東海第二発電所 防潮堤（鋼製防護壁）に係る 既許可・既認可からの変更の有無

2024年3月5日

日本原子力発電株式会社

耐震計算書の目次		構造変更による 記載変更の有無	変更概要
3. 地震応答解析	3.5 解析モデル及び諸元	有	不具合事象を反映し、地中連続壁基礎の梁要素に対して深さ0.2m×幅2.5mの断面欠損を、南基礎及び北基礎それぞれ8箇所ずつ考慮した。

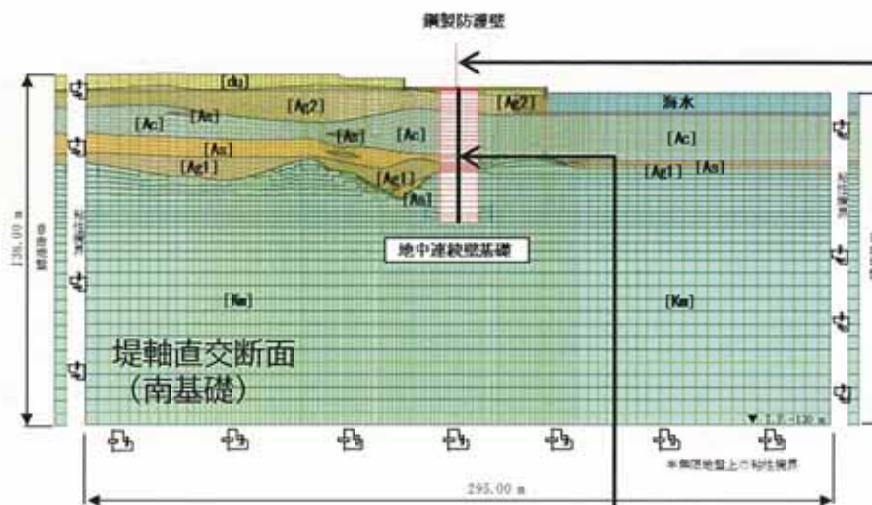
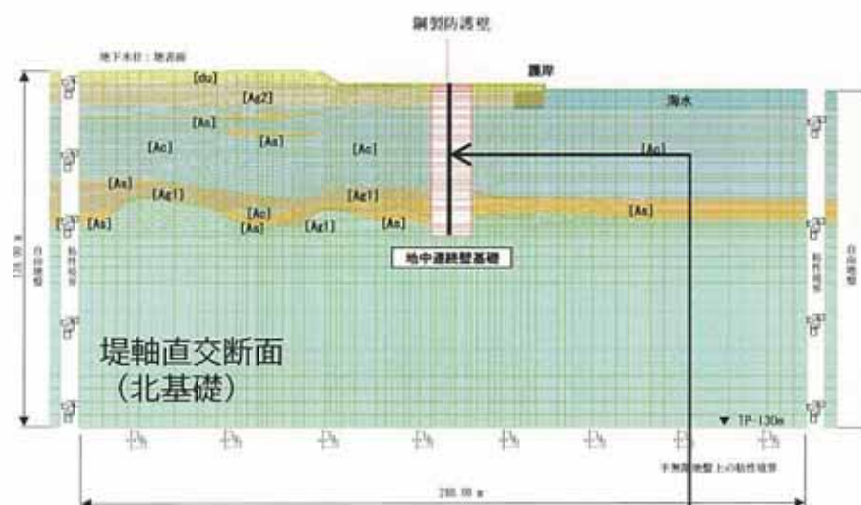
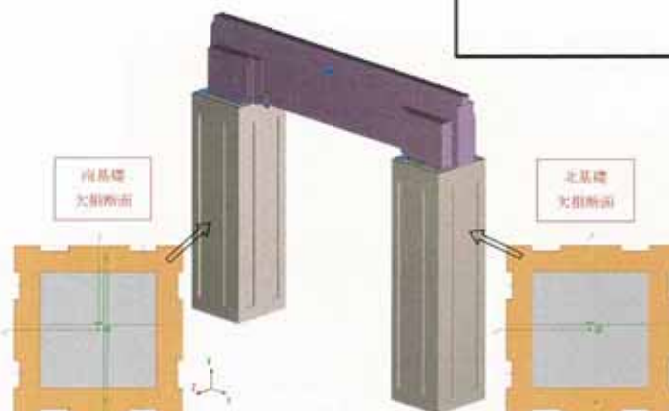
鋼製防護壁の仕様変更に伴う重量増分は極めて小さく（1%未満）、設計重量の切り上げに包絡される結果となったため、モデル上の重量は既工認と同様。

不具合事象による断面欠損を考慮して、地中連続壁基礎の部材諸元（曲げ剛性，せん断剛性，軸剛性）を低減させる。

【上部工（鋼製防護壁）】

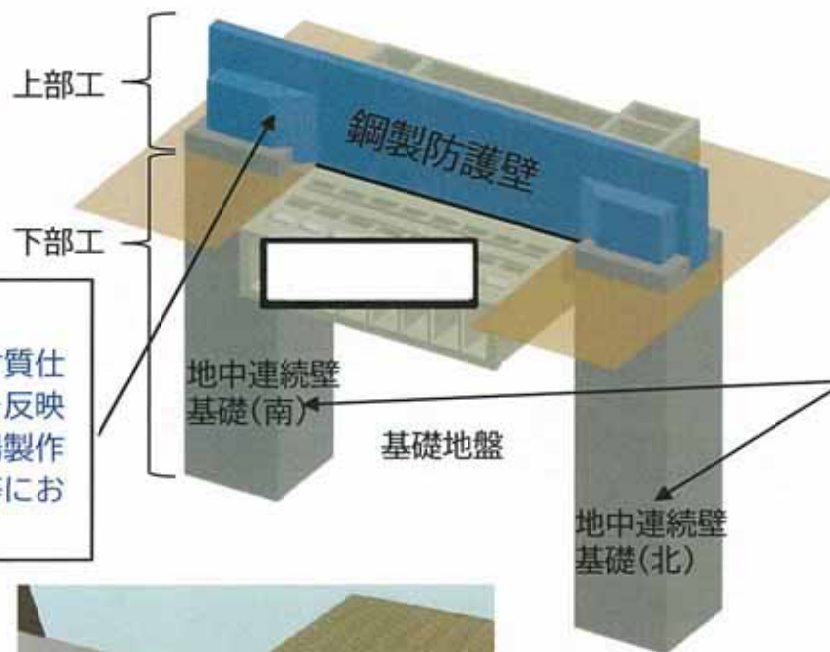
施工設計時の鋼製材料の一部の材質仕様に係る品質向上のための変更を反映（施工設計の段階において、工場製作時の材料仕様を揃えるなど溶接等における品質向上を図った）

【下部工（地中連続壁基礎）】

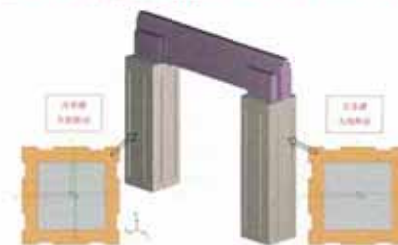
- 不具合事象を考慮した基礎の構造見直し
→深さ0.2m×幅2.5mの断面欠損
→地中連壁と中実鉄筋コンクリートの配筋見直し

- 施工設計時のジベル鉄筋の配置及び本数に係る品質向上のための変更を反映（施工設計の段階において、設置作業上の安全性確保の観点で本数や材料仕様を見直し）

耐震計算書の目次		構造変更による 記載変更の有無	変更概要
3. 強度評価方針	3.5 評価方法	有	・ 不具合事象を反映し、地中連続壁基礎の梁要素に対して深さ0.2m×幅2.5mの断面欠損を、南基礎及び北基礎それぞれ8箇所ずつ考慮した。

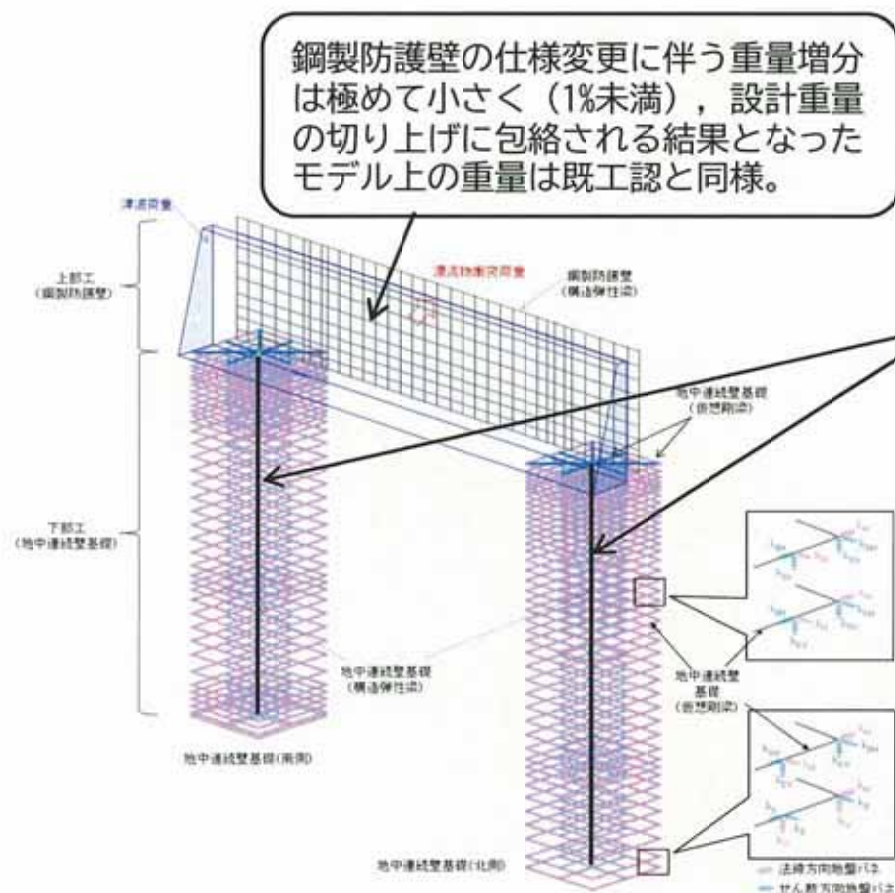
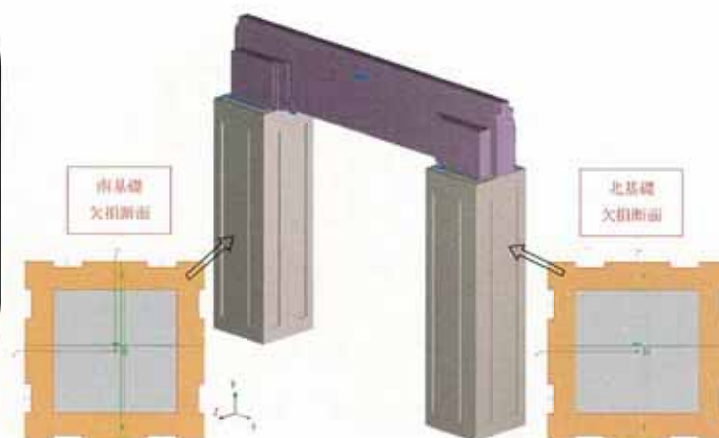
不具合事象による断面欠損を考慮して、地中連続壁基礎の部材諸元（曲げ剛性、せん断剛性、軸剛性）を低減させる。

②各応答解析モデルの変更について

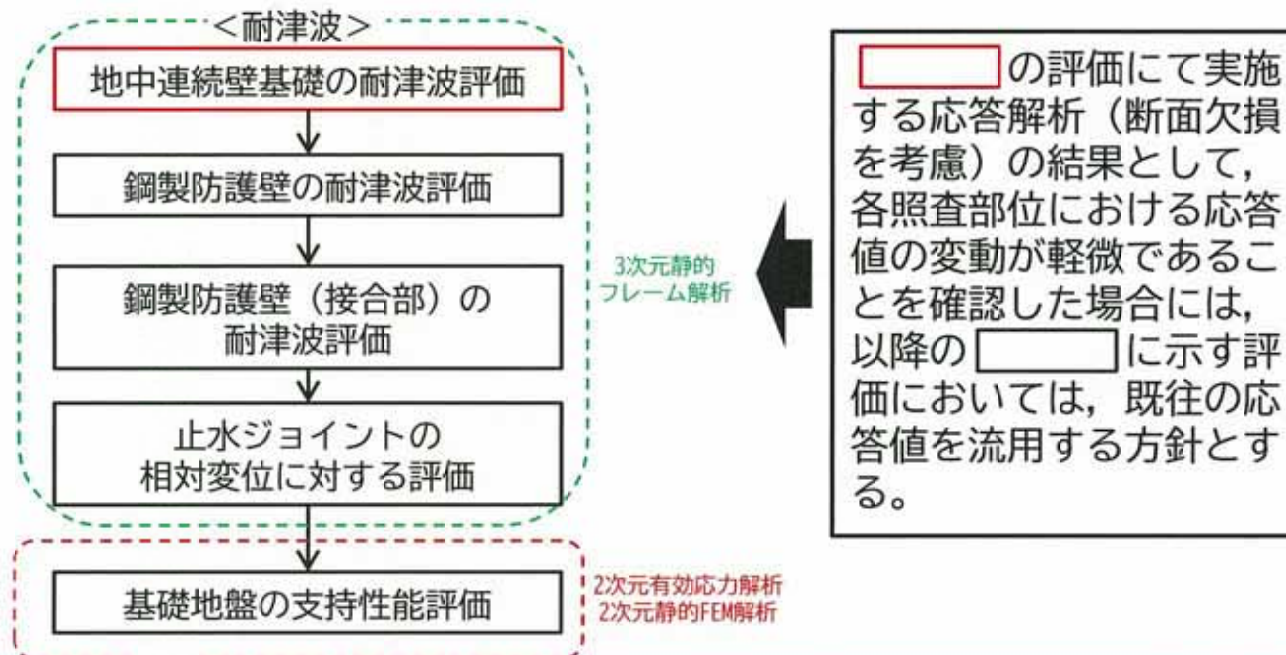
不具合事象に対応した断面欠損を考慮することで、地中連続壁基礎の応答解析モデルが変更となるが、各照査対象部位への影響程度を考慮し、影響程度が軽微である場合は、以下のフローに示すとおり、既往の応答値を流用して耐津波評価を実施する。
